改善箇所説明図

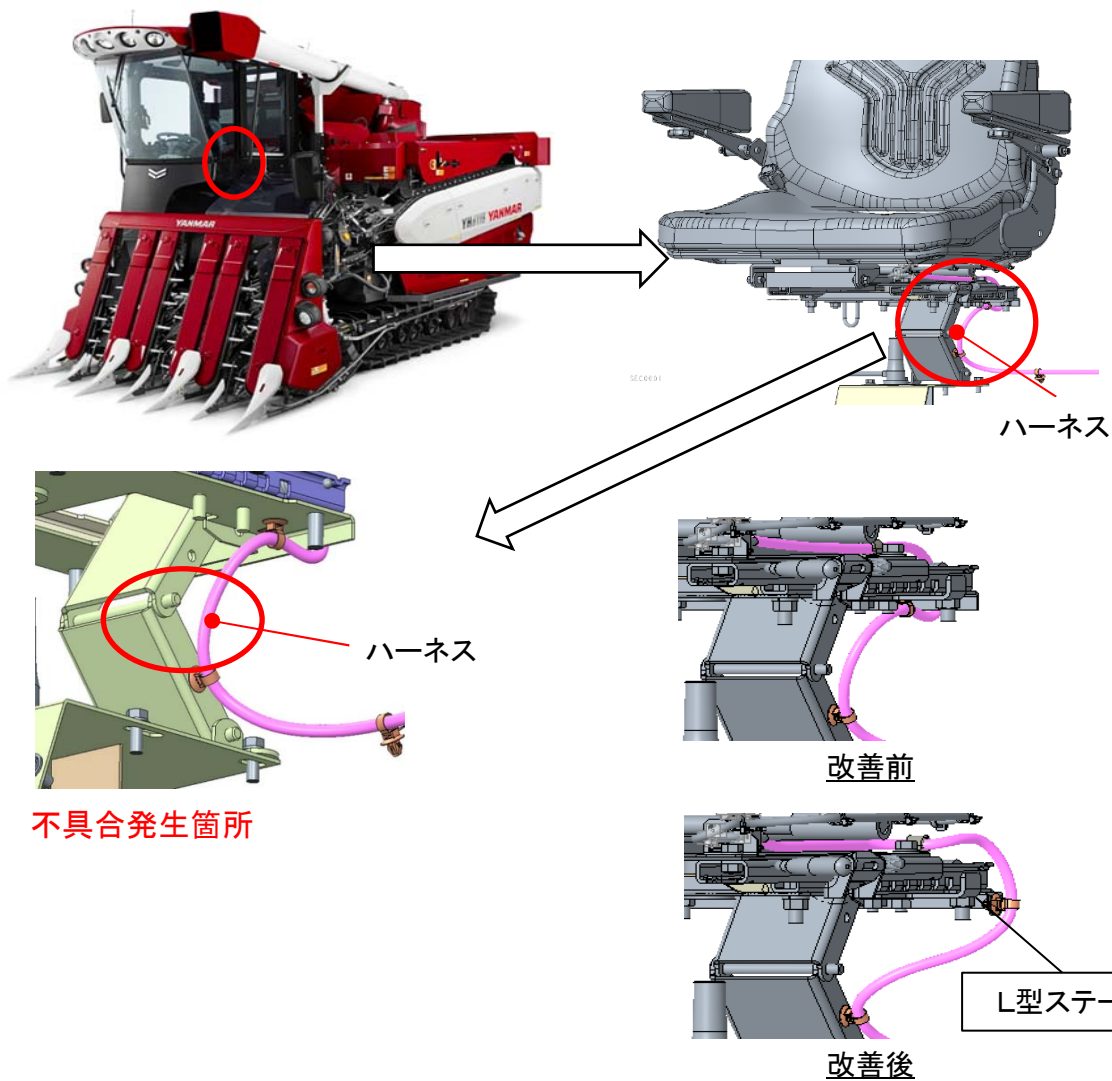
不具合発生箇所

刈取脱穀作業車の乗員の着座を検知するセンサーのハーネスにおいて、設計段階の評価が不十分なため、座席近傍の配策に不備があり、可動部分に近づくものがある。そのため、乗員が座席位置を調整した場合、ハーネスが可動部分に挟まり、損傷しショートすることで、最悪の場合、キースイッチヒューズが溶断するため、エンジンが停止し、再始動できなくなるおそれがある。

改善内容

全車両、当該ハーネスの配策を変更する。又ハーネスを確認し損傷がある場合は、ハーネスを補修する。
